BESCHLUSSVORLAGE

FÜR DEN BEBAUUNGSPLAN NR. 17 „für das Gebiet südlich der Beilingerstraße und östlich der Straße am Kirchenfeld“

- Behandlung der eingegangenen Stellungnahmen, die während der frühzeitigen Beteiligung der Träger öffentlicher Belange und der Öffentlichkeit vorgebracht wurden (§§ 3 Abs. 1 und 4 Abs. 1 BauGB i. V. m. § 13a BauGB)
- Billigungs- und Auslegungsbeschluss

Fassung vom 19.03.2026

03 BürgerIn

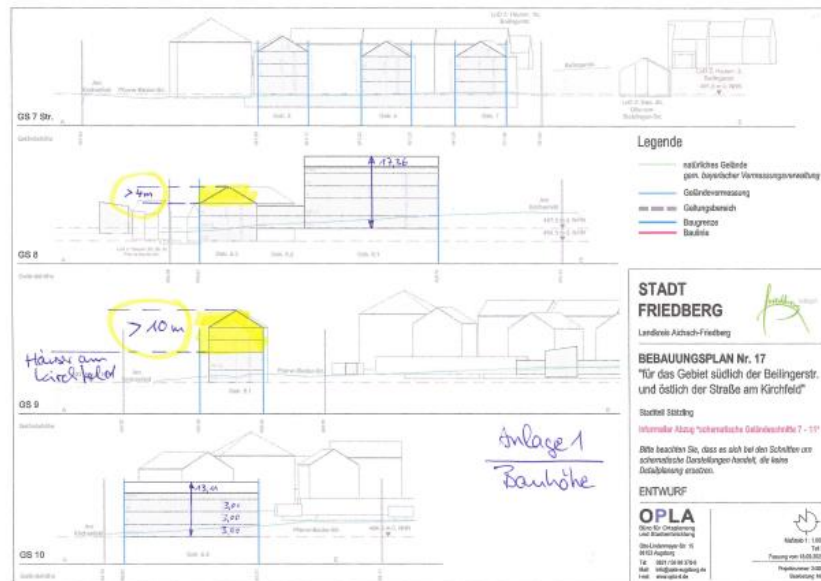
Stellungnahme	Fachliche Würdigung / Abwägung
<p>Wir sind Eigentümer und Anwohner der Grundstücke, die unmittelbar an das Plangebiet angrenzen. Wir erheben folgende Einwände:</p> <p>1) Gebäudehöhe</p> <p>Einwände gegen die geplante maximale Gebäudehöhe der Gebäude Nr. 8.3 und Nr. 8.1, da diese aus unserer Sicht zu einer erheblichen Beeinträchtigung unserer Wohnqualität führt.</p> <p>Es ist zu befürchten, dass dadurch:</p> <ul style="list-style-type: none"> - Unsere Privatsphäre durch mögliche Einsichtnahmen erheblich beeinträchtigt wird und die geplante Bebauung nicht in die gewachsene Umgebung einfügt (§ 34 BauGB / Gebot der Rücksichtnahme) <p>So ist die Gebäudehöhe des Hauses 8.33 ca. 4 Meter über der Höhe der angrenzenden Gebäude an der Pfarrer-Bezler-Str. Nr. 28 bis Nr. 32 und das Gebäude 8.1 teilweise bis zu 10 Meter höher als die angrenzenden Gebäude. Dies liegt auch daran, dass die bestehenden Häuser in Richtung Westen alle nur mit einer Ebene und einem Flachdach ausgeführt sind. <u>Siehe Anlagen Nr. 1</u></p> <p>Wir bitten deshalb darum, die zulässige Gebäudehöhe zu überprüfen und den umliegenden Bauhöhen anzupassen, um den nachbarschaftlichen Belangen Rechnung zu tragen. Nach Rückfrage bei der Firma OPLA ist die bauliche Ausführung der Gebäude 8.1 und 8.3 mit einem Flachdach auch realisierbar.</p> <p>Da das Gebäude 8.3 in der Gesamtlänge zu den bereits bestehenden Gebäuden (Pfarrer-Bezler-Str. Nr. 28 bis Nr.32) steht, ist auch durch die Wärmeabstrahlung des Gebäude 8.3 sowie der Lärmabstrahlung von der Pfarrer-Bezler-Straße, mit zusätzlich veränderten Emissionen zu rechnen.</p> <p>Wie auch die Messungen von 2024 zum Lärmpegel und den Geschwindigkeitsmessungen von bis zu 99km/h ergeben haben, sollte dies bei der Bebauung berücksichtigt werden.</p>	<p><u>Höhe, Kubatur & Einfügung</u></p> <p>Die Stadt Friedberg hat die Einwände bezüglich der Gebäudehöhen der Baukörper 8.1 und 8.3 geprüft und die ursprüngliche Planung mit Satteldächern einer erneuten Revision unterzogen. Im Ergebnis hat die politische Entscheidungsebene festgelegt, für das gesamte Plangebiet Flachdächer festzusetzen, um eine modernere und kompaktere Bauweise zu ermöglichen.</p> <p>Infolge dieser Umstellung wurde die Planung dahingehend optimiert, dass die obersten Geschosse nun als zurückversetzte Staffelgeschosse ausgeführt werden. Durch diesen Rücksprung der Fassadenkante wird die visuelle Wucht der Gebäude für die angrenzende Nachbarschaft deutlich reduziert.</p> <p>Hinsichtlich der Kubatur der Gebäude 8.1 bis 8.3 ist zudem zu berücksichtigen, dass dort eine soziale Infrastruktur in Form von betreutem Wohnen, potenziell ergänzt um eine Tagespflege, vorgesehen ist. Diese Nutzungen stellen spezifische Anforderungen an die Flächeneffizienz und die bauliche Struktur, um eine wirtschaftliche und funktionale Betriebsführung zu gewährleisten. Die Stadt erachtet die Planung daher trotz der Höhenunterschiede als städtebaulich verträglich und mit dem Gebot der Rücksichtnahme vereinbar.</p> <p>Die schalltechnische Untersuchung vom 30.06.2025 wurde zwischenzeitlich fortgeschrieben. Die Ergebnisse sind in die Planunterlagen eingeflossen. Die Planbegründung wurde um ein Kapitel zum planbedingten Gewerbelärm und zum planbedingten Mehrverkehr ergänzt. Der planbedingte Gewerbelärm unterschreitet die Immissionsrichtwerte der TA Lärm für Allgemeine Wohngebiete um mind. 17,1 bzw. 9,5 dB(A) und leistet nach der TA Lärm damit keinen relevanten Immissionsbeitrag.</p> <p>Im Hinblick auf den planbedingten Mehrverkehr führt die Planung werden an den Immissionsorten IO 3, IO 4 und IO 11 die Immissionsgrenzwerte der 16. BImSchV auch im Prognoseplanfall (= bei vollständiger Umsetzung des Bebauungsplans)</p>

Stellungnahme	Fachliche Würdigung / Abwägung
	<p>eingehalten. Die berechneten Pegelerhöhungen von bis zu +2,6 dB(A) werden von der Stadt als zumutbar angesehen. An der überwiegenden Anzahl an Immissionsorten werden die Immissionsgrenzwerte der 16. BImSchV in der Tagzeit (IO 8, IO 12 sowie die Obergeschosse der IO 1, IO 5 und IO9) bzw. in der Nachtzeit (IO 1, IO 5, IO 6, IO 7, IO 8, IO 9, IO 10 und IO 12) überschritten. Die Pegelerhöhungen liegen hier ganz überwiegend bei < 1,0 dB(A) und am IO 1 bei 1,9 dB(A), was mit dem menschlichen Ohr aber nicht wahrnehmbar ist. Die Stadt betrachtet diese Pegelerhöhung unterhalb der Wahrnehmbarkeitsschwelle aufgrund der mit der Planung verfolgten Ziele als zumutbar.</p> <p>Lediglich an vereinzelt Immissionsorten (IO 1 und IO 9 im Erdgeschoss zur Tagzeit, IO 2 zur Nachtzeit) werden bei Verwirklichung der Planung (= Prognoseplanfall) erstmalig die Immissionsgrenzwerte der 16. BImSchV überschritten. Auch insoweit liegen die Pegelerhöhungen von 0,8 bis max. 1,9 dB(A) unterhalb des mit dem menschlichen Ohr wahrnehmbaren Bereichs und werden von der Stadt als zumutbar angesehen. Hierbei ist ebenfalls anzumerken, dass die Berechnung der Verkehrsmehrung vorsorglich unter der Maßgabe erstellt wurde, dass sich der Wegfall des Verbrauchermarktes im Plangebiet <u>nicht</u> verkehrsreduzierend auswirkt (s. Kapitel 6.7 der Schalltechnischen Untersuchung) und damit ein Worst-Case-Szenario dargestellt ist. In diesen Berechnungen sind ebenfalls die Plangebäude im Bebauungsplangebiet Nr. 17, speziell das Gebäude 8.3, einbezogen. Reflexionen und Abschirmungen werden dabei in der Berechnungssoftware automatisch berücksichtigt. Im Ergebnis zeigt sich sogar teils eine Pegelreduzierung aufgrund der Abschirmenden Wirkung des Plangebäudes 8.3.</p> <p>Hinsichtlich der angeführten Wärmeabstrahlung und lokalklimatischer Veränderungen weist die Stadt darauf hin, dass durch die Festsetzung von Flachdächern im gesamten Plangebiet die Möglichkeit zur Dachbegrünung geschaffen wird. Diese wirkt einer übermäßigen Aufheizung der Baukörper entgegen und verbessert das Kleinklima im Vergleich zu konventionellen Dachformen.</p> <p>Die Abstände zwischen den Gebäuden entsprechen den gesetzlichen Anforderungen der Abstandsflächen, wodurch eine ausreichende Durchlüftung und Besonnung der bestehenden Grundstücke weiterhin gewährleistet ist.</p> <p>Die von den Einwendern genannten Geschwindigkeitsüberschreitungen in der Pfarer-Bezler-Straße sind im Rahmen der Verkehrsüberwachung zu behandeln und führen nicht zu einer Unzulässigkeit der geplanten baulichen Dichte. Die Stadt plant zukünftig die Errichtung einer Querungshilfe. Diese bauliche Maßnahme dient nicht nur</p>

Stellungnahme	Fachliche Würdigung / Abwägung
<p data-bbox="241 277 465 331"><u>Anlage 2 - Parkfläche</u> <u>Flur Nr. 490/10</u></p>  <p data-bbox="286 699 546 719">Parkfläche Am Kirchenfeld</p>

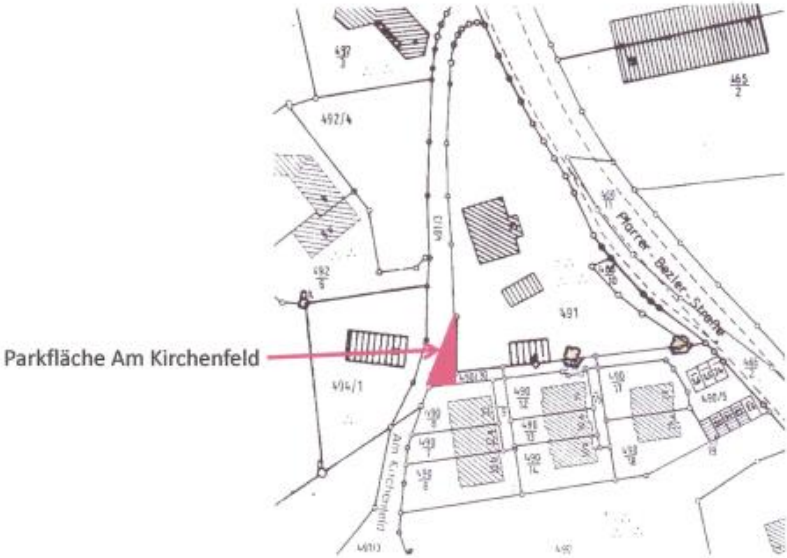
Stellungnahme	Fachliche Würdigung / Abwägung
<p data-bbox="280 288 459 309"><u>Anlage 1 - Bauhöhe</u></p> <p data-bbox="259 328 548 403">Bebauungsplan Nr. 17 (südlich der Beilingerstr. und östlich der Straße am Kirchenfeld)</p> <div data-bbox="271 517 472 596"><p>Flachdächer</p></div> <div data-bbox="277 778 479 858"><p>Pultdächer</p></div>  <p>The image shows an aerial photograph of a residential neighborhood. On the left side of the map, there are two white boxes with black text. The top box is labeled 'Flachdächer' (flat roofs) and has four blue arrows pointing to various buildings in the upper-left and central parts of the map. The bottom box is labeled 'Pultdächer' (gabled roofs) and has three red arrows pointing to buildings in the lower-left and central parts of the map. The map itself shows a mix of residential buildings, some with flat roofs and some with gabled roofs, surrounded by trees and a few streets. A search bar at the top left of the map says 'Plan suchen'.</p>

Stellungnahme	Fachliche Würdigung / Abwägung
<p>Legende</p> <ul style="list-style-type: none"> natürliches Gelände gen. bayerischer Vermessungswesen Geländevermessung Gebietsbereich Stützlinie Stützlinie mögliche TG <p><i>Anlage 3</i> <i>Oberflächen Wasser</i></p> <p>STADT FRIEDBERG Landkreis Altmühl-Friedberg</p> <p>BEBAUUNGSPLAN Nr. 17 "für das Gebiet südlich der Beilingerstr. und östlich der Straße am Kirchenfeld"</p> <p>Stadtteil Götting Interneiler Allee "Lageplan zu schwindlichen Gebietsresten"</p> <p>ENTWURF OPLA Büro für Ortsplanung und Stadtentwicklung OPLA Augsburg Tel: 0831 343313 Fax: 0831 343314 E-Mail: info@opla.de Web: www.opla.de</p> <p>Maßstab 1:1.000 Blatt 4 Fassung vom 19.03.2026 Plannummer: 0102 Wahlkreis 05</p>	
Beschlussvorschlag	
Der Bebauungsplanvorentwurf wird entsprechend der fachlichen Würdigung/ Abwägung geändert.

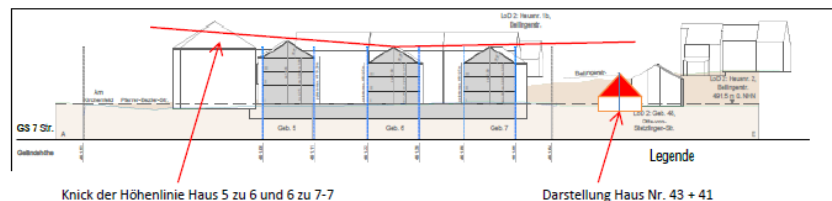
der Gebäude 5 zu 6 und 6 zu 7 (s. Tabellen „Städtebaulicher Entwurf“ zu „Bebauungsplan“).

Die tiefen liegenden Gebäude sind in die Beurteilung mit einzubeziehen? Die Erhöhung des Gebäudes Nr. 7 ist aus harmonischer Sicht für den Ortsteil Stätzing mit der umliegenden Bebauung nicht nachvollziehbar.

Die aktuelle Planung nimmt – insbesondere durch die Umplanung auf Flachdächer mit zurückspringenden Staffelgeschossen anstelle der bisherigen Satteldächer – die gebotene Rücksicht auf die Nachbarschaft. Im Ergebnis wird eine maßvolle Nachverdichtung geplant.

Die Einwendung thematisiert in der Sache die Einhaltung der erforderlichen Abstandsflächen. Maßgeblich ist insoweit Art. 6 Abs. 5 BayBO, wonach grundsätzlich Abstandsflächen von $0,4H$ einzuhalten sind. Die Stadt Friedberg hat ergänzend eine örtliche Abstandsflächensatzung erlassen, die Abstandsflächen von $0,7H$ (mindestens jedoch $3,0\text{ m}$) vorsieht. Diese Satzung findet jedoch keine Anwendung in in Bebauungsplänen, in denen abweichende Abstandsflächen festgesetzt werden können (§ 3).

Obwohl damit also die gesetzlichen Abstandsflächen von $0,4 H$ eine deutlich stärkere Verdichtung ermöglicht hätten, ist im vorliegenden Bebauungsplan eine planungsrechtliche Lösung gewählt worden, die faktisch ein höheres Schutzniveau sicherstellt: Die Baufenster sind so positioniert, dass gegenüber benachbarten Grundstücken Abstandsflächen von $0,7H$ eingehalten werden. Zur öffentlichen Verkehrsfläche werden pauschal $0,5H$ berücksichtigt. Damit wird dem nachbarlichen Belang der ausreichenden Belichtung, Belüftung und Besonnung sowie der Wahrung angemessener Freiräume in nachvollziehbarer Weise Rechnung getragen, ohne die städtebauliche Entwicklung im Plangebiet unverhältnismäßig einzuschränken.

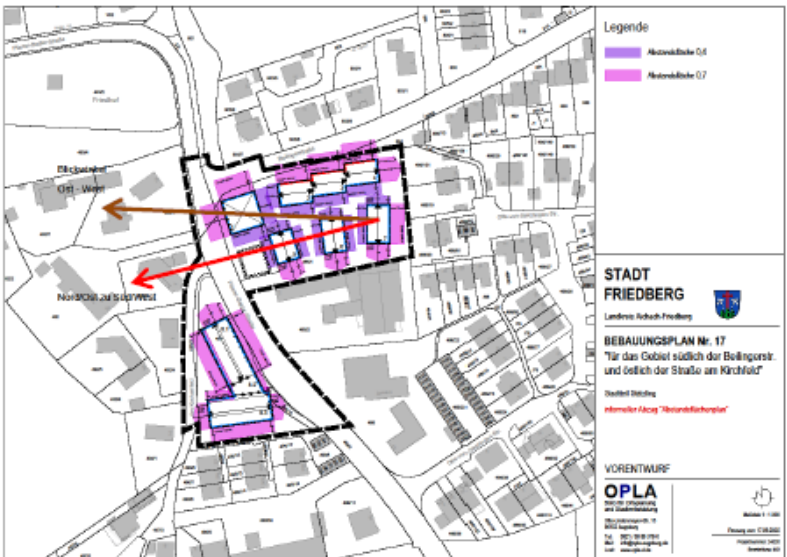
Stellungnahme	Fachliche Würdigung / Abwägung
<p>Ich weise darauf hin, dass für den Entwurf des Bebauungsplan (Flur-Nr. 465/1) zur realistischen Klärung des Gesamtbildes ein Höhenvergleich zum Gebäude der Otte-von-Stetzlingen-Str. 43 herzustellen wäre, da sowohl Dachneigung, als auch Gebäudeform nicht vergleichbar sind ($H_{48} = E+I+D$ / $H_{43} = E+D$). Unklar ist auch, ob die tiefer liegenden Grundstücke der Otte-von-Stetzlingen- Straße beachtet wurden.</p>   <p>Ein Ost-West-Blickwinkel würde das Größenverhältnis der Gebäude realistisch zueinander darstellen.</p>	<p>östlich anschließenden Grundstücken abgebildet. In der Abwägung ist daher festzuhalten, dass die vorgebrachten Bedenken zur Abstandsflächen- und Geländebeurteilung zwar nachvollziehbar vorgetragen werden, die Planung jedoch durch die auf $0,7H$ ausgelegten Baufenster zu den Nachbargrundstücken sowie die belastbare Geländedarstellung die nachbarlichen Schutzinteressen insgesamt angemessen berücksichtigt.</p> <p>Die Stadt hat zur realistischen Beurteilung des Gesamtbildes und der räumlichen Wirkung ein 3D-Modell erstellen lassen, in dem die Umgebungsbebauung zu allen Seiten, einschließlich der unterschiedlichen Gebäudeformen, Dachneigungen und der topografischen Situation, vollständig abgebildet und bewertet wurde. Dieses wurde auf der Bürgerversammlung auch gezeigt. Die dargestellten Schnitte sind demgegenüber lediglich ausschnittsweise Darstellungen einzelner Betrachtungsebenen.</p> <p>Soweit Zweifel geäußert werden, ob die tiefer liegenden Grundstücke der Otte-von-Stetzlingen-Straße berücksichtigt wurden, ist festzustellen, dass die Höhenverhältnisse und die Lagebeziehungen im 3D-Modell nachvollziehbar erfasst sind und damit in die Beurteilung eingeflossen sind. Im Ergebnis werden die nachbarschutzrechtlichen Belange insbesondere über die Einhaltung der (über die gesetzlichen Anforderungen hinaus vergrößerten) Abstandsflächen abgesichert. Es wird auf die bereits dargestellten Ausführungen zu den Abstandsflächen sowie die Würdigung der nachbarlichen Schutzinteressen verwiesen.</p>

Stellungnahme	Fachliche Würdigung / Abwägung
 <p>← = Blickwinkel: Ost/West ← = Blickwinkel Nord/Ost zu Süd/West</p> <p>4. Geschosse und Vollgeschosse</p> <p>In den vorliegenden Unterlagen sind keine Aussagen bzgl. der <u>Geschosse und Vollgeschosse</u> zu finden; somit ist unklar inwieweit die Kniestockhöhe weitere Wohnfläche im Dachgeschoß und zusätzliche Gauben ermöglichen würde.</p> <p>Übliche Geschosshöhen lassen in Bezug auf die Gebäudeentwicklung einen Kniestock im DG von ca. 50 – 80 cm möglich werden, der den Dachgeschossausbau mit Gauben etc. bis hin zum Vollgeschoss möglich lassen würde.</p> <p>Zudem ist auffallend, dass das Gebäude 7 im Bebauungsplan als 3-geschossig beschrieben wird [720,0 m² BGF ²(E + II +D)], aber im</p>	<p><u>Siehe oben Höhe, Kubatur & Einfügung</u></p> <p>Die vorgebrachte Anregung bezieht sich auf die ursprünglichen Satteldächer. Durch die Überplanung und die Festsetzung von Flachdächern mit zurückspringenden Staffelgeschossen ist der Einwendung bereits Rechnung getragen. Die Stadt Friedberg verweist im Übrigen auf die vorstehenden Ausführungen zu Höhe, Kubatur, Einfügung und die Weiterentwicklung des städtebaulichen Konzeptes.</p>

Stellungnahme	Fachliche Würdigung / Abwägung																																																															
<p>städtebaulichen Entwurf nur 2- geschossig [503,2 m² BGF (E+1+D)]; ergänzend erläutert in Punkt 1.</p> <p>Wie sieht die Stadt dies bezüglich Abweichungsanträge im Baugenehmigungsverfahren?</p> <p>Ich bitte um Klärung bzw. Nachbesserung dieses Sachverhalts.</p> <p>zu Punkt 4:</p> <table border="1" style="background-color: #f0f0f0;"> <thead> <tr> <th colspan="3">städtebaulicher Entwurf</th> </tr> <tr> <th>Gebäude</th> <th>Geschossigkeit</th> <th>BGF (o. Dachgeschoss)</th> </tr> </thead> <tbody> <tr><td>1</td><td>4</td><td>ca. 1.296,0 m²</td></tr> <tr><td>2</td><td>4</td><td>ca. 920,0 m²</td></tr> <tr><td>3</td><td>4</td><td>ca. 864,0 m²</td></tr> <tr><td>4</td><td>3</td><td>ca. 678,0 m²</td></tr> <tr><td>5</td><td>3</td><td>ca. 615,0 m²</td></tr> <tr><td>6</td><td>3</td><td>ca. 695,1 m²</td></tr> <tr><td>7</td><td>2</td><td>ca. 503,2 m²</td></tr> <tr> <td>Summe</td> <td></td> <td>ca. 5.571,3 m²</td> </tr> </tbody> </table> <table border="1" style="background-color: #f0f0f0;"> <thead> <tr> <th colspan="3">Bebauungsplan</th> </tr> <tr> <th>Gebäude</th> <th>Geschossigkeit</th> <th>BGF (o. Dachgeschoss)</th> </tr> </thead> <tbody> <tr><td>1</td><td>4</td><td>ca. 1.296,0 m</td></tr> <tr><td>2</td><td>4</td><td>ca. 824,0 m</td></tr> <tr><td>3</td><td>4</td><td>ca. 824,0 m</td></tr> <tr><td>4</td><td>4</td><td>ca. 824,0 m</td></tr> <tr><td>5</td><td>3</td><td>ca. 576,0 m</td></tr> <tr><td>6</td><td>3</td><td>ca. 648,0 m</td></tr> <tr><td>7</td><td>3</td><td>ca. 720,0 m</td></tr> <tr> <td>Summe</td> <td></td> <td>ca. 5.712,0 m</td> </tr> <tr> <td>Differenz zum städtebaulichen Entwurf</td> <td></td> <td>-ca. 140,7 m</td> </tr> </tbody> </table>	städtebaulicher Entwurf			Gebäude	Geschossigkeit	BGF (o. Dachgeschoss)	1	4	ca. 1.296,0 m ²	2	4	ca. 920,0 m ²	3	4	ca. 864,0 m ²	4	3	ca. 678,0 m ²	5	3	ca. 615,0 m ²	6	3	ca. 695,1 m ²	7	2	ca. 503,2 m ²	Summe		ca. 5.571,3 m²	Bebauungsplan			Gebäude	Geschossigkeit	BGF (o. Dachgeschoss)	1	4	ca. 1.296,0 m	2	4	ca. 824,0 m	3	4	ca. 824,0 m	4	4	ca. 824,0 m	5	3	ca. 576,0 m	6	3	ca. 648,0 m	7	3	ca. 720,0 m	Summe		ca. 5.712,0 m	Differenz zum städtebaulichen Entwurf		-ca. 140,7 m	<p>Maßgebend für Bauanträge wird der Bebauungsplan als Satzung (und Rechtsnorm) sein, nicht jedoch der städtebauliche Entwurf. Die Stadt Friedberg verfolgt mit dieser Planung das Ziel, eine geordnete Entwicklung des neuen Quartiers zu gewährleisten, die ohne Ausnahme- oder Befreiungstatbestände auskommt.</p>
